## **S 1 Wiener Außenring Schnellstraße**

## **Landschaftsbild und landschaftsgebundene Erholung**

Fachgutachterliche Stellungnahme zur

### **Projektänderung Tunnel Donau-Lobau**

Abbildung 17: Projektänderung: Portalluftabsaugung Nord (PAN), Schnitte (Quelle: Änderungsoperat, Einlage E27.7)

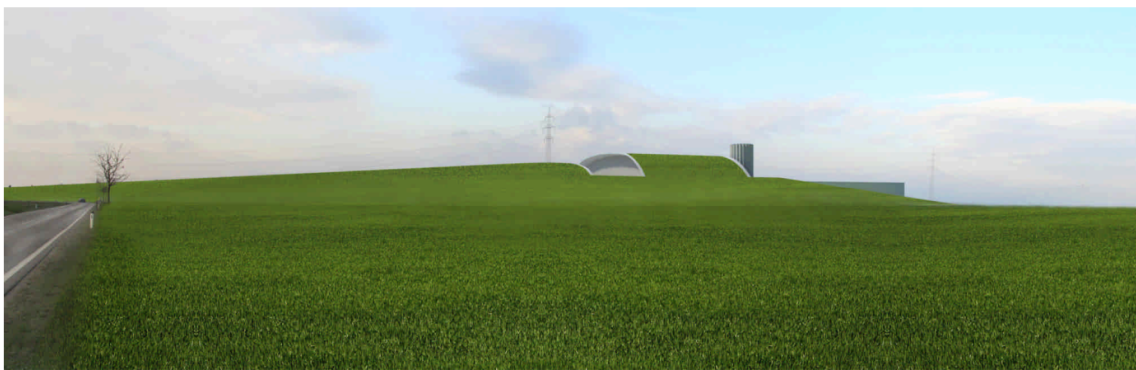
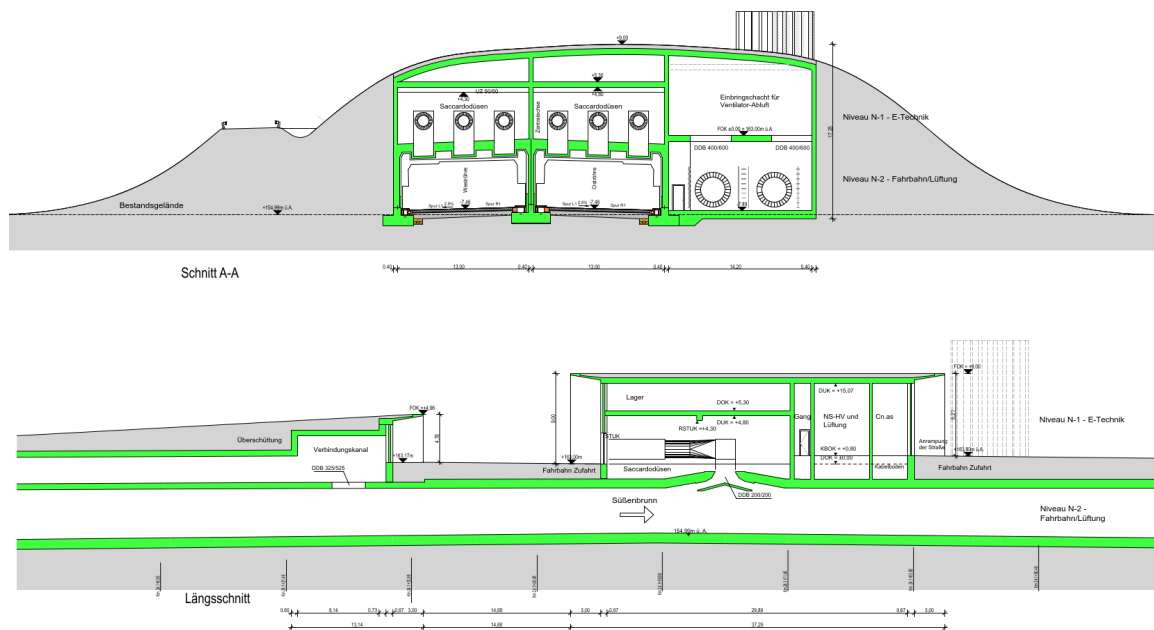
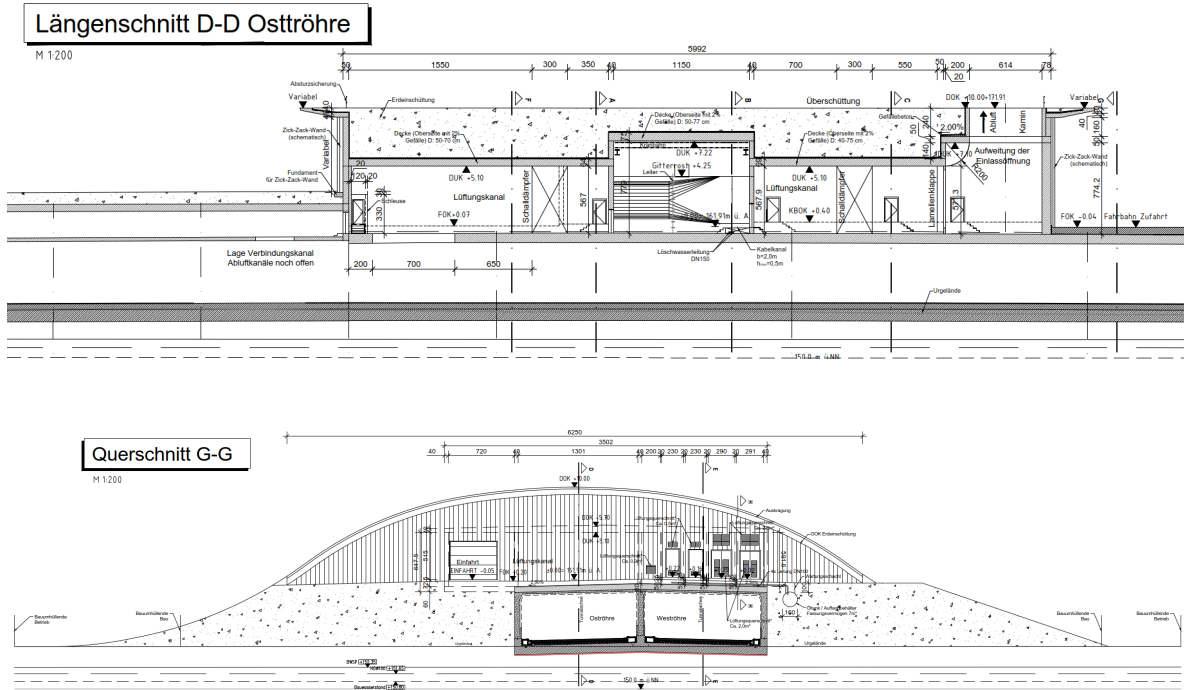
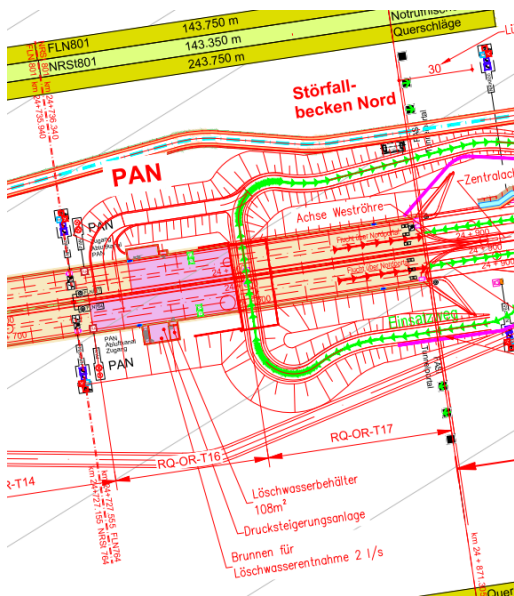
Das Landschaftsbild und die landschaftsgebundene Erholung sind durch die Änderung berührt. Es kommt zu einer Anpassung des Gebäudes und der architektonischen Gestaltung.

Gemäß Einlage 1 wird das Tunnelportal inkl. Portalluftabsaugung weiterhin als begrünte, architektonisch gestaltete Welle ausgeführt.

Durch die Adaptierung des Gebäudes Portalluftabsaugung Nord sind keine nachteiligen Umweltauswirkungen auf das Landschaftsbild und die landschaftsgebundene Erholung zu erwarten. Da das adaptierte Gebäude weiterhin als grüne Welle architektonisch gestaltet wird, kommt es zu keiner Änderung in der Bewertung der verbleibenden Auswirkungen auf das Landschaftsbild und die landschaftsgebundene Erholung gegenüber dem genehmigten Vorhaben.

Abbildung 19: Genehmigtes Einreichprojekt: Portalluftabsaugung Nord (PAN), Maßnahmenübersicht Blatt 2 (Quelle: Einreichprojekt 2009, Einlage 1.B-2.3.2)

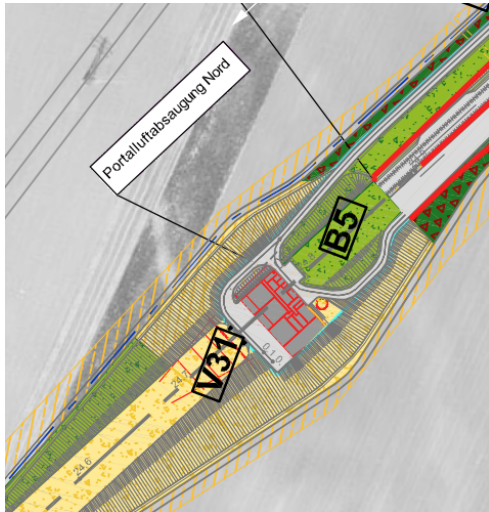
Landschaftsbildrelevante UVE-Maßnahmen sind durch die Projektänderung nicht berührt.

Abbildung 21: Projektänderung: Südportal Oströhre um 20 m Richtung Norden versetzt (Quelle: Änderungsoperat, Einlage 3.2)

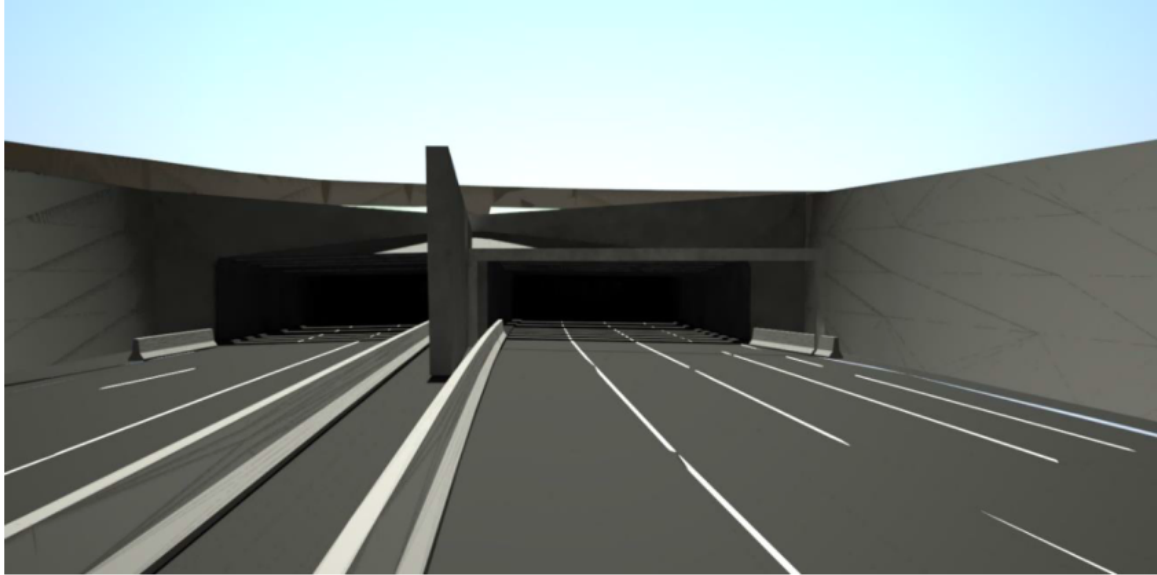
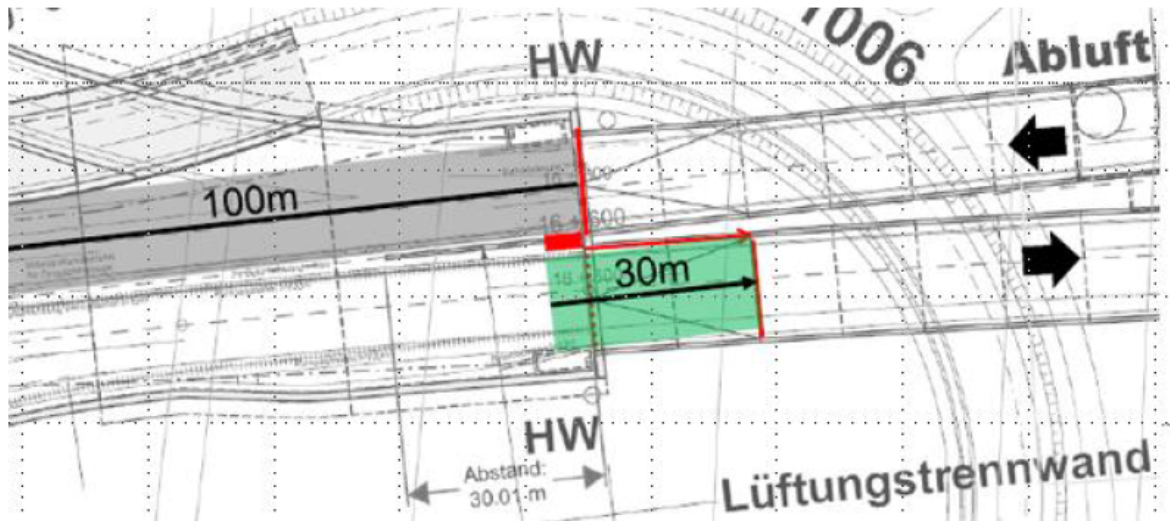
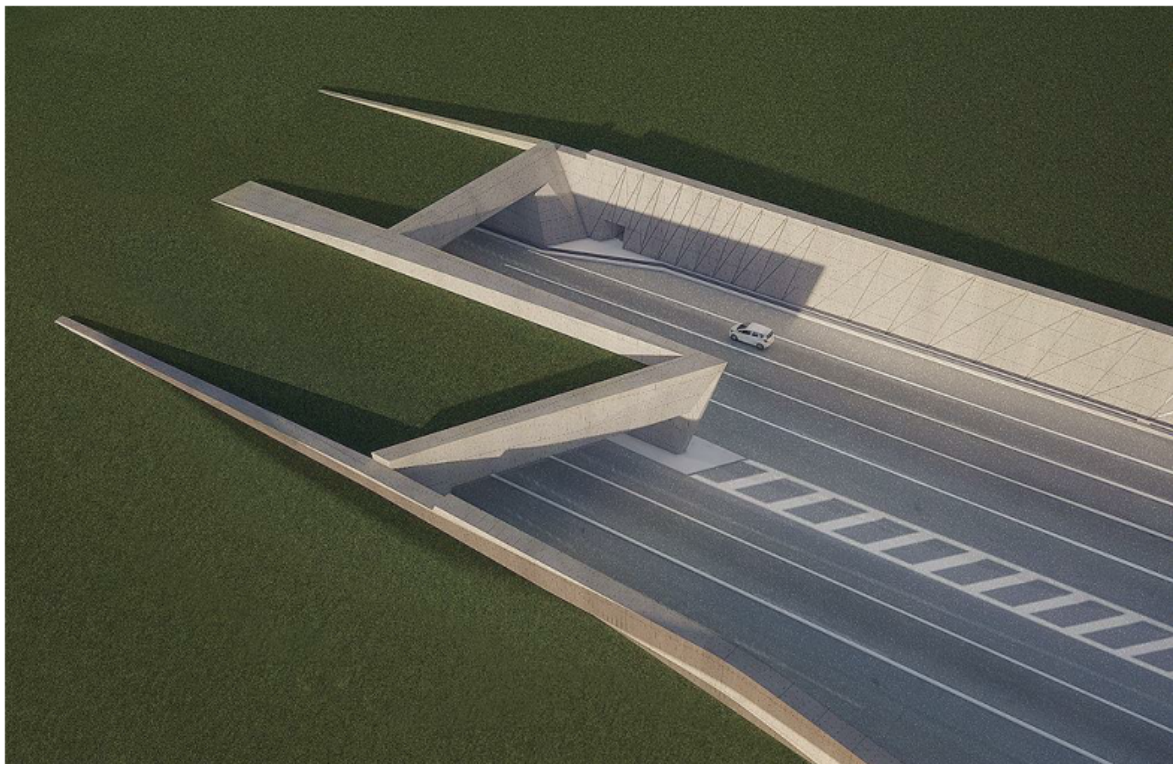
Durch die beschriebenen Änderungen kommt es gemäß Einlage 2.3 des Änderungsoperates zu keiner relevanten Änderung des Baumaschineneinsatzes sowie der LKW-Fahrten und dadurch zu keiner Änderung der Bauabwicklung. In der Betriebsphase ergibt sich gemäß Einlage 2.3 ein zusätzlicher Flächenverbrauch von ca. 1500 m<sup>2</sup>, wobei die Änderung innerhalb der genehmigten Projektumhüllenden erfolgt. Gemäß Einlage 3.2 ist die Adaptierung des Portalbereichs Süd für Lärm und Luft als immissionsneutral (irrelevant) einzustufen.

Durch die Adaptierung des Portalbereichs Süd sind keine nachteiligen Umweltauswirkungen auf das Landschaftsbild und die landschaftsgebundene Erholung zu erwarten, da die Lage und Höhe des Tunnels nicht geändert wird, die Änderung innerhalb der genehmigten Projektumhüllenden im technogen belasteten Portalbereich erfolgt und keine zusätzlichen Auswirkungen auf die landschaftsgebundene Erholung durch Lärm und Luftschadstoffe zu erwarten sind. Es kommt zu keiner Änderung in der Bewertung der verbleibenden Auswirkungen auf das Landschaftsbild und die landschaftsgebundene Erholung gegenüber dem genehmigten Einreichprojekt.

Abbildung 23: Vergleich Genehmigtes Einreichprojekt - Projektänderung: Rampen HAST Essling (Grau: genehmigtes Einreichprojekt, rot: Projektänderung) (Quelle: Änderungsoperat, Einlage 2.3)

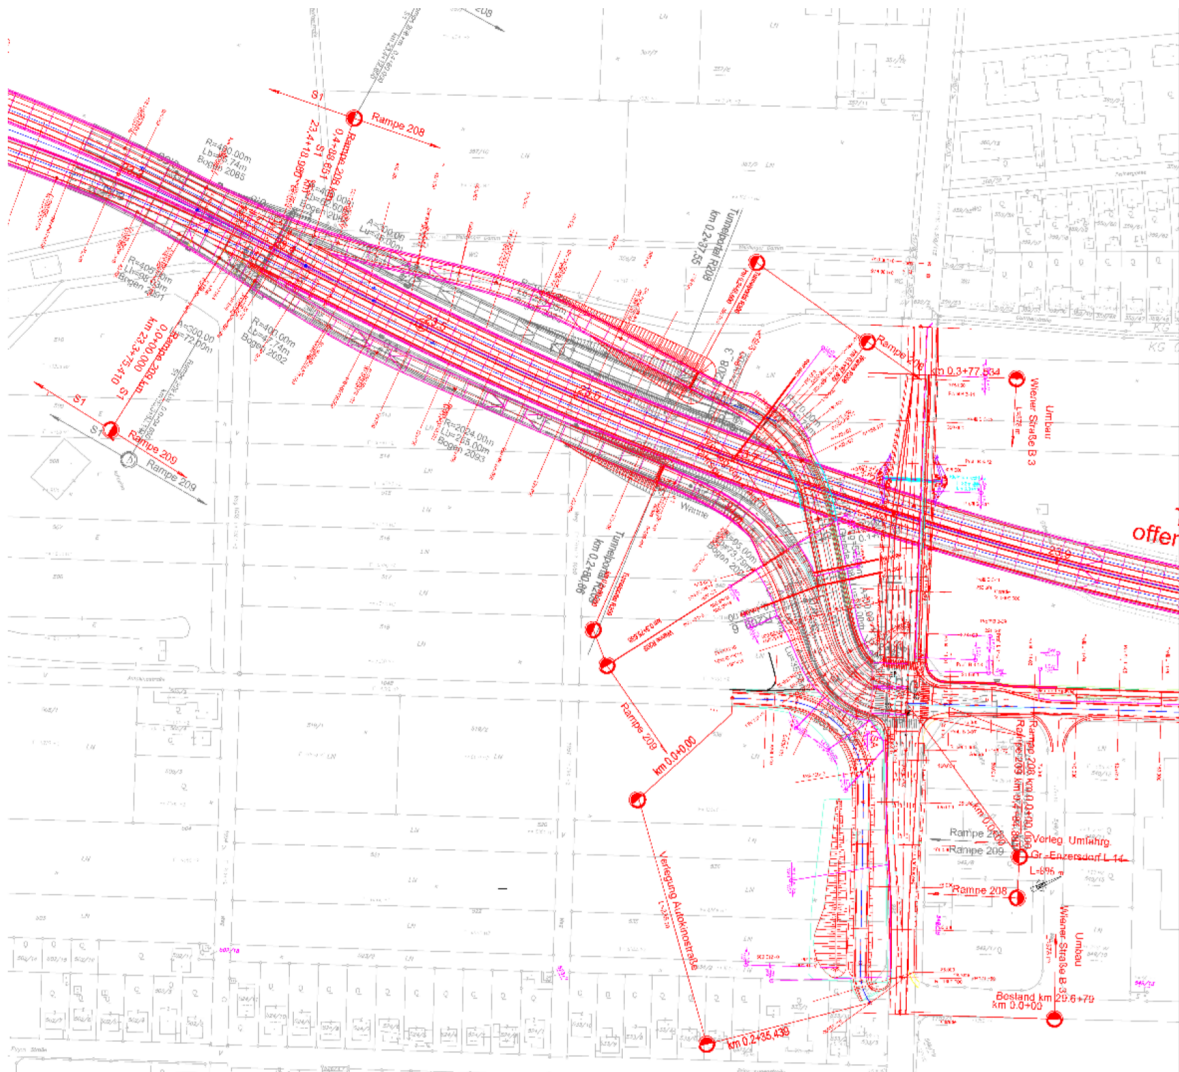
Durch die Optimierung der Rampenführung sowie die erforderlichen Aufweitungen aufgrund von Haltebuchten sind gemäß Einlage 2.3 kleinräumige Optimierungen der Lärmschutzmaßnahmen erforderlich. Es handelt sich hierbei um eine teilweise Erhöhung der Lärmschutzwand 2, 6, 7 und 9. Die Erhöhungen liegen im Bereich von 0,5 – 1,0 m.

Gemäß Einlage 2.3 des Änderungsoperates kommt es durch die beschriebenen Änderungen zu keiner relevanten Änderung des Baumaschineneinsatzes sowie der LKW-Fahrten und dadurch zu keiner Änderung der Bauabwicklung. Im Vergleich zum genehmigten Einreichprojekt ändert sich der Flächenverbrauch in der Betriebsphase geringfügig, wobei dieser gemäß Einlage 2.3 innerhalb der genehmigten Projektumhüllenden erfolgt. Aus Sicht der Fachbereiche Grundwasser, Luftschadstoffe, Lärm werden die Änderungen als immissionsneutral eingestuft. Durch die Anpassung der Rampen 208 und 209 ergeben sich gemäß Einlage 2.3 auch keine relevanten Änderungen durch Erschütterungen.

Durch die Anpassungen der Rampen 208 / 209 im Bereich HAST. Essling sind keine maßgeblichen nachteiligen Umweltauswirkungen auf das Landschaftsbild und die landschaftsgebundene Erholung zu erwarten, da die Sicht- und Immissionsschutzpflanzung entlang der Rampen in vollem Umfang erhalten bleiben, die Anpassungen innerhalb der genehmigten Projektumhüllenden erfolgen und das Landschaftsbild und die landschaftsgebundene Erholung durch die Anpassungen im technogen belasteten Portalbereich nicht durch relevante zusätzliche Flächeninanspruchnahmen, Zerschneidungswirkungen oder visuelle Störungen betroffen sind. Es kommt zu keiner Änderung in der Bewertung der verbleibenden Auswirkungen auf das Landschaftsbild und die landschaftsgebundene Erholung gegenüber dem genehmigten Einreichprojekt.

Abbildung 24: Genehmigtes Einreichprojekt: Landschaftspflegerische Begleitplanung - Lageplan Blatt 2 (Quelle: Einreichprojekt 2009, Einlage 1.B-3.2.2)

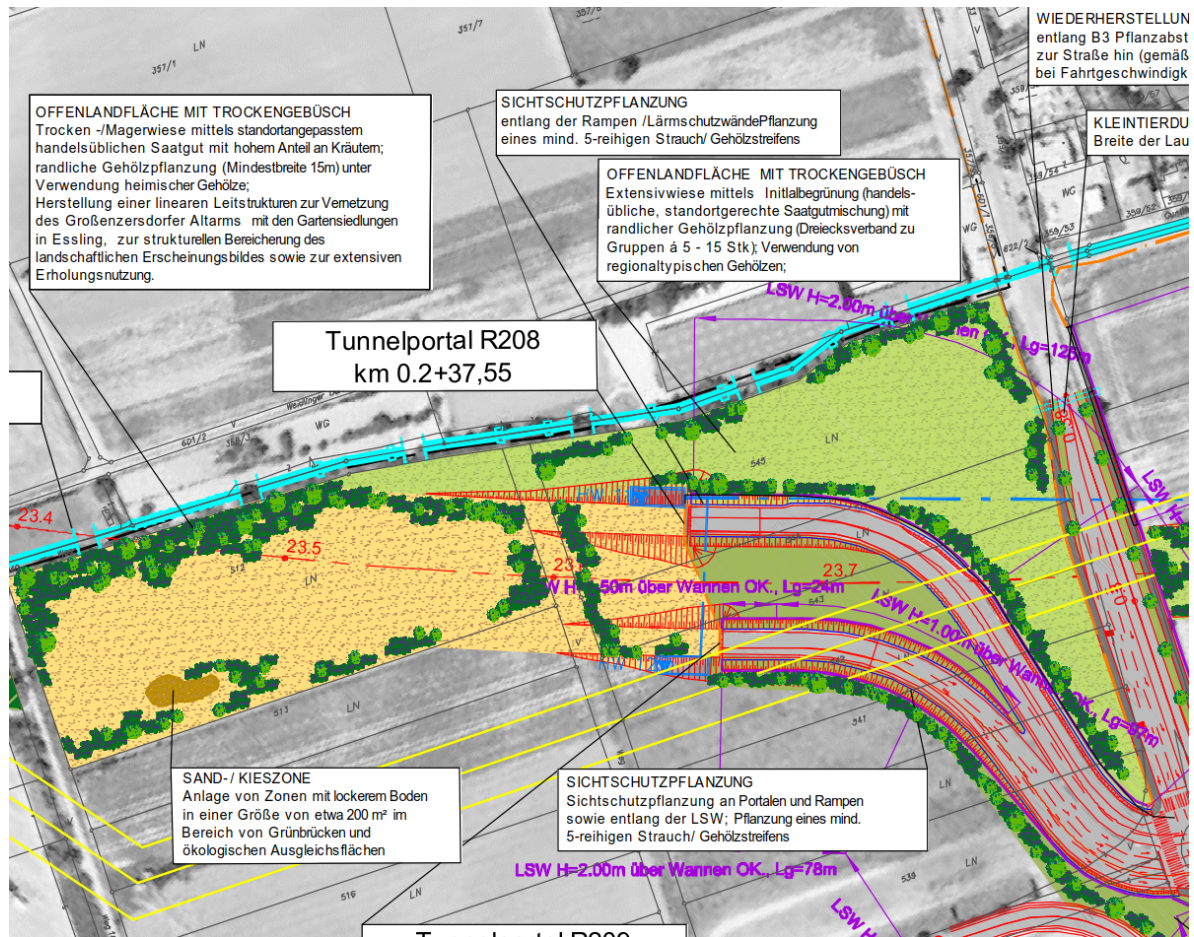
Die Sicht- und Immissionsschutzpflanzungen entlang der Rampen 208 und 209 (UVE-Gestaltungsmaßnahmen G3 und G4) verbleiben gemäß Einlage 2.3 auch nach der Lageverschiebung der Rampe 208 von rd. 20 m Richtung Westen in vollem Umfang vorhanden.

Abbildung 28: Projektänderung HAST Essling (Quelle: Änderungsoperat, Einlage 4.2)

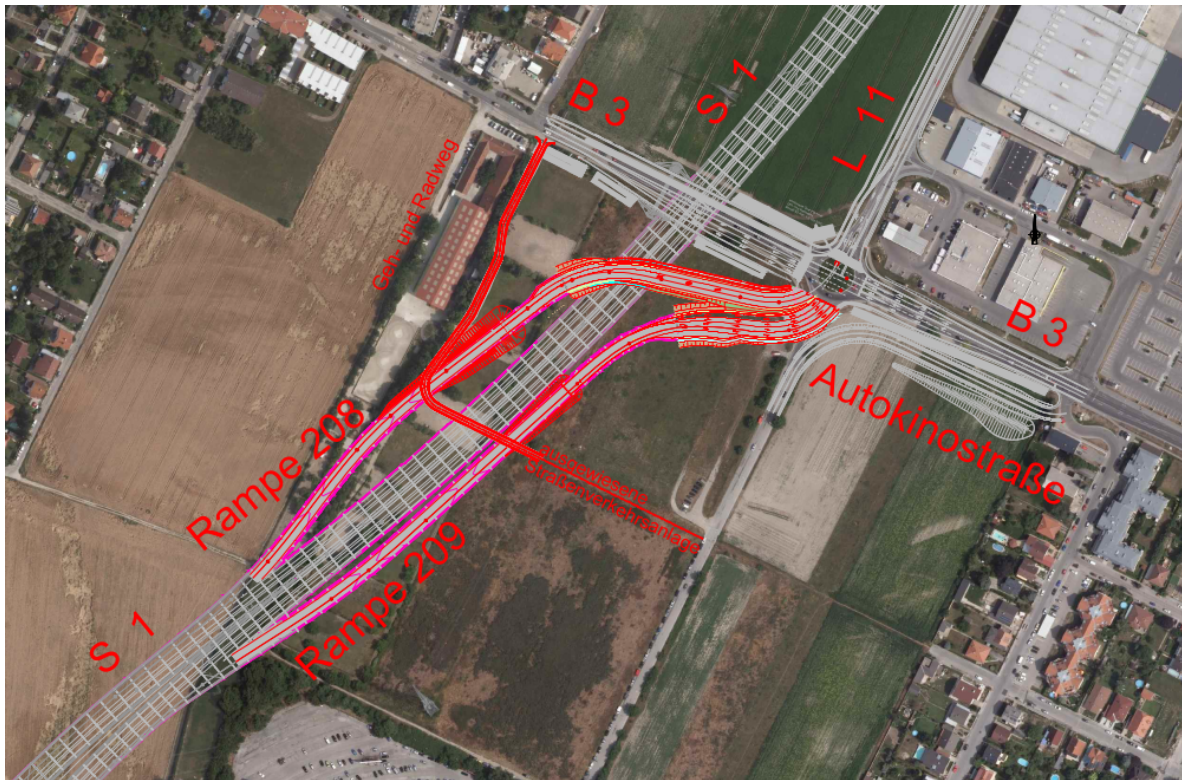
Die zusätzliche, eigenständige Geh- und Radwegverbindung von Essling in Richtung Autokinostraße kommt gemäß Einlage 2.3 des Änderungsoperates innerhalb der genehmigten Umhüllenden zu liegen. Durch die Änderung kommt es gemäß Einlage 2.3 zu keiner relevanten Änderung des Baumaschineneinsatzes sowie der LKW-Fahrten und dadurch zu keiner Änderung der Bauabwicklung. Die Verbindung verläuft erst randlich entlang des UVE-Vernetzungselements V29 (Trockenwiese mit Gehölzpflanzungen) und quert dann die UVE-Ausgleichsfläche A4 ((Halb-)Trockenrasen mit gruppenweiser Gehölzpflanzung).

Durch die zusätzliche, eigenständige Geh- und Radwegverbindung von Essling in Richtung Autokinostraße, welche im Bereich der UVE-Maßnahmen V29 und A4 (Wiesen mit gruppenweise Gehölzpflanzungen) verläuft, sind keine nachteiligen Umweltauswirkungen auf das Landschaftsbild und die landschaftsgebundene Erholung zu erwarten, da die neue Wegverbindung durch die definierten Maßnahmen gut in die Maßnahmenflächen integriert wird. Es kommt zu keiner Änderung in der Bewertung der verbleibenden Auswirkungen auf das Landschaftsbild und die landschaftsgebundene Erholung gegenüber dem genehmigten Vorhaben.
